Parecer Final da Comissão de Avaliação

Revisão do Plano da Pedreira - Ribeiro do Cavalo n.º 3

José Marques Gomes Galo, S.A.

Processo de EIA n.º 1739/2025

Figura 24 - Medidas de redução sonora [(Fonte: Plano de Pedreira (outubro 2025), extrato do Desenho 2/3 (setembro 2025))]

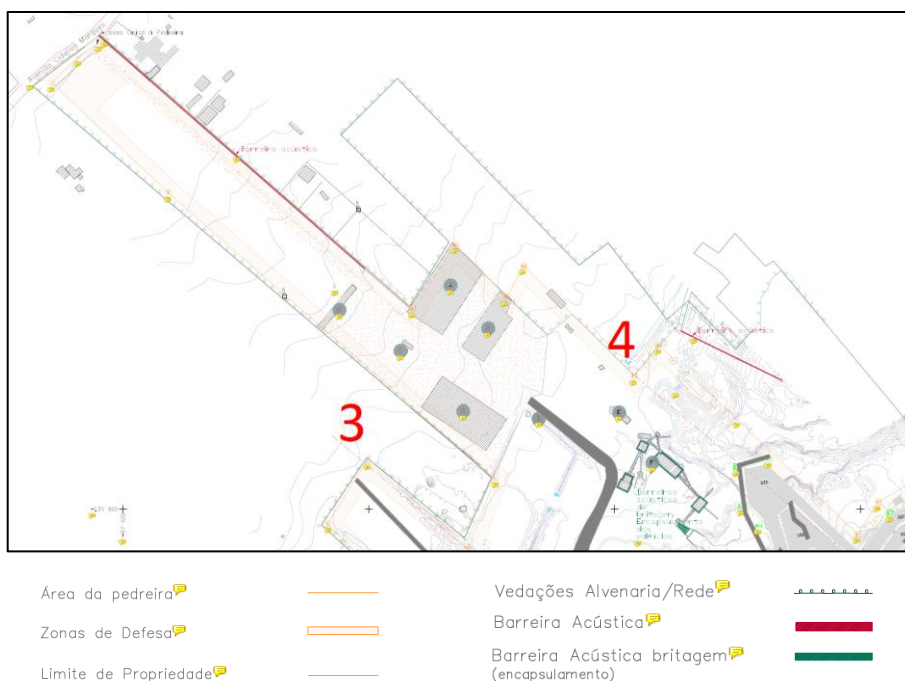
Com vista a obviar os incumprimentos verificados, foram incluídas no Plano de Lavra as seguintes medidas de redução sonora, a adotar no curto prazo [cf. EIA (dezembro 2025) e Plano de Pedreira - Memória Descritiva (outubro 2025), cap. 4.10, e Desenho 2/3 - Situação Final da Lavra (setembro 2025)]:

- implantação de barreiras com 3,5 m de altura utilizando uma barreira de betão básica com $DLr > 24dB(A)$; este isolamento poderá ser atingido utilizando Painéis de Barreira Acústica em Betão Poroso ou com a construção de um muro com bloco de cimento próprio para alvenarias (caso a diferença em termos financeiros não seja significativa, deverá ser adotado bloco acústico); em qualquer uma das opções, caso a população se sinta "emparedada" com a adoção da barreira, poderão ser adotados painéis acústicos translúcidos (desde que assegurem $DLr > 24dB(A)$) de forma intercalada; estas barreiras serão construídas fora da área da pedreira, mas no interior da propriedade (cf. Figura 24):

- a norte, para proteção do Núcleo 4, com 90 m de comprimento;
- ao longo do caminho de acesso à pedreira, em substituição da atual vedação, para proteção do Núcleo 3.

Face ao exposto, antevê-se que o exercício da atividade, a desenvolver de acordo com a revisão do Plano de Pedreira (outubro de 2025), venha a estar em conformidade com o RGR. Contudo, dada a necessidade urgente de ultrapassar a incomodidade sonora dos recetores sensíveis analisados, entende-se que, numa eventual aprovação do projeto, a implementação das medidas de redução sonora atrás elencadas deve constituir uma condicionante ao licenciamento do mesmo.

Figura 27 - Medidas de redução sonora (Fonte: Plano de Pedreira (outubro 2025), extrato do Desenho 2/3, setembro 2025)

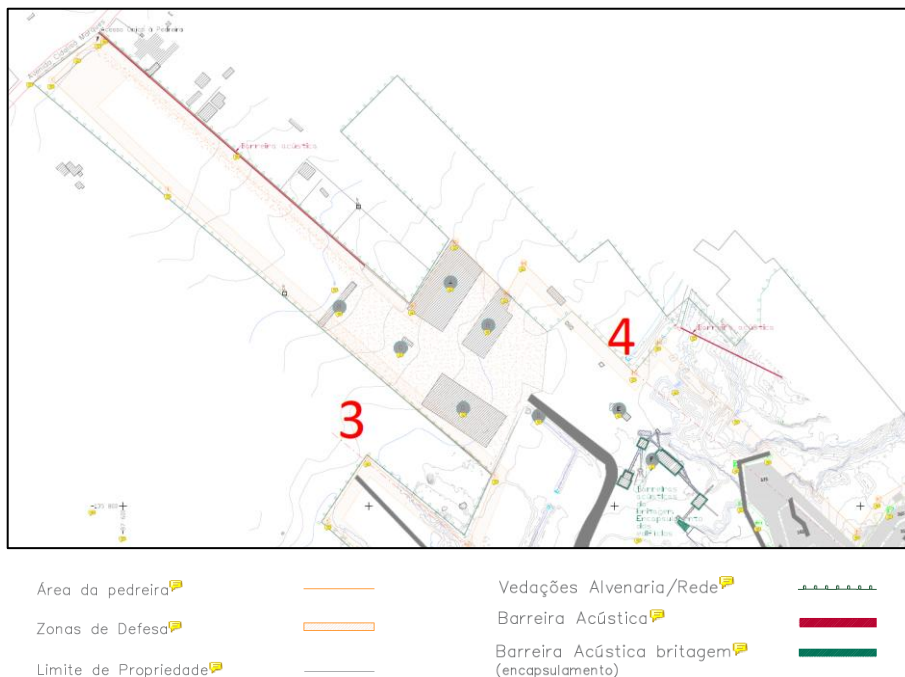
- b. implantação de barreiras com 3,5 m de altura utilizando uma barreira de betão básica com $DLr > 24dB(A)$; este isolamento poderá ser atingido utilizando Painéis de Barreira Acústica em Betão Poroso ou com a construção de um muro com bloco de cimento próprio para alvenarias (caso a diferença em termos financeiros não seja significativa, deverá ser adotado bloco acústico); em qualquer uma das opções, caso a população se sinta "emparedada" com a adoção da barreira, poderão ser adotados painéis acústicos translúcidos (desde que assegurem $DLr > 24dB(A)$) de forma intercalada; estas barreiras serão construídas fora da área da pedreira, mas no interior da propriedade (cf. Figura 27):

- c. a norte, para proteção do Núcleo 4, com 90 m de comprimento;
 - d. ao longo do caminho de acesso à pedreira, em substituição da atual vedação, para proteção do Núcleo 3.

Figura 28 - Localização dos recetores sensíveis

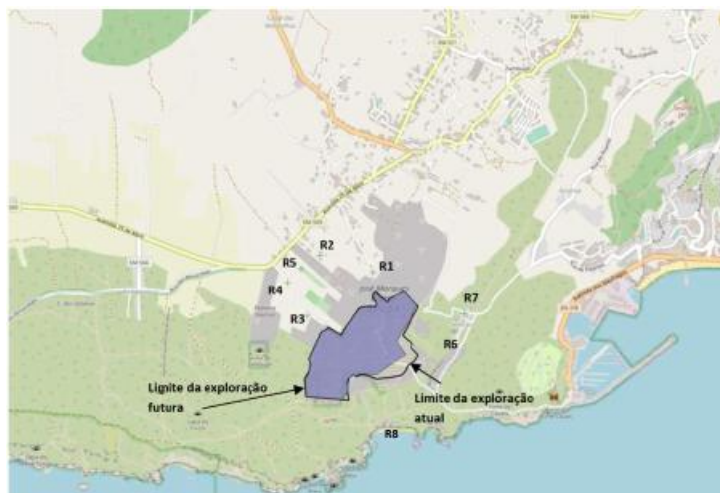
A monitorização deve ser efetuada junto um dos recetores sensíveis mais afetados pelo projeto, preferencialmente o recetor R1 a Norte da área de intervenção, podendo em alternativa ser monitorizado o R3 (onde tem sido realizada a monitorização).

Figura 29 - Locais de monitorização

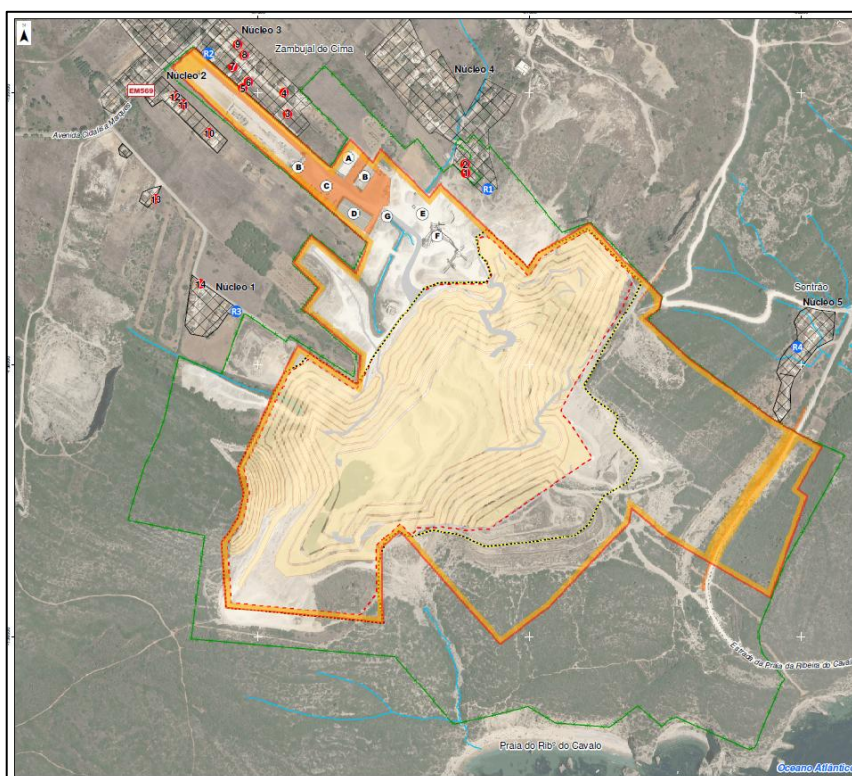
Nos locais da envolvente próxima da pedreira analisados no EIA: R1, R2, R3 e P1 (cf. Figura 29) e em todos os locais onde ocorram reclamações.
